Aktliste TS2060110-00015

Sagsnr.	Dokumentnr.	Aktnr.	Dokumentgruppe	Titel	Sagsbehandler	Brevdato	Kommentar
TS2060110-00015, Spm. vedrørende lovlighed af generationsseler, JUU	1338290	0	INF, Information/til orientering	Selekritik red		15-12-2011	Udleveret (bilag til aktnr 21)
TS2060110-00015, Spm. vedrørende lovlighed af generationsseler, JUU	1335473	0		Teksttv		13-12-2011	Internt dokument
TS2060110-00015, Spm. vedrørende lovlighed af generationsseler, JUU	1336010	0		JUU-015 Notat til brug for ministeren i forbindelse med møde med Dahl Engineering		13-12-2011	Internt dokument
TS2060110-00015, Spm. vedrørende lovlighed af generationsseler, JUU	1336009	0		Notat til ministeren om børnesikkerhedsudstyr i busser		13-12-2011	Internt dokument
TS2060110-00015, Spm. vedrørende lovlighed af generationsseler, JUU	1297084	0		TUV Test Result Generationsgurtsystem		07-12-2011	Udleveret (bilag til aktnr 13)
TS2060110-00015, Spm. vedrørende lovlighed af generationsseler, JUU	1297083	0		TS2060110-00015 - Letter to RDW		07-12-2011	Udleveret (bilag til aktnr 13)

Emne: Vedr. Generationssejer og ECE 16

Emne: Generationsgurte - bedømmelse fra TÜV

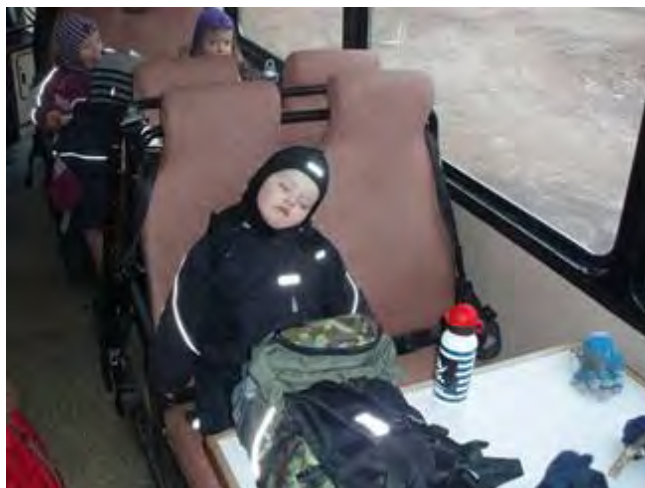
Trafikstyrelsen har efterfølgende udtalt om den udførte test:

"Seleforankringerne i den udførte test ikke lever op til reglerne og ville ikke blive godkendt ved et syn".

"Sikkerhedsselen skal monteres solidt i køretøjets faste dele" og "faste dele" er ikke sæder, som dem i videoen. Med så tyndt konstruerede sæder skal selerne monteres i vognbunden/karosseri." Testen er meget langt fra virkeligheden".

Figure 1: test set-up with the inflatable system

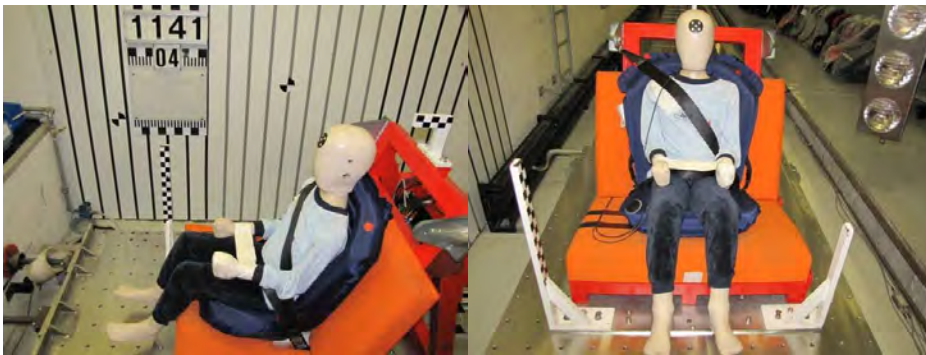
The system is described in figure 1. In order to operate the system has to be inflated by the user. It is claimed that it was approved according to UN ECE R44/04 as well as to US FMVSS213. In EU it is sold as universal group II/III seat.

The kinematic of the occupant is illustrated in Figure 2, with 3 sequences selected from the test video. It shows that the lap portion of the seat belt is intruding into the abdomen of the dummy, which is a clear indication of a severe submarining (Figure 2 a/b/c).
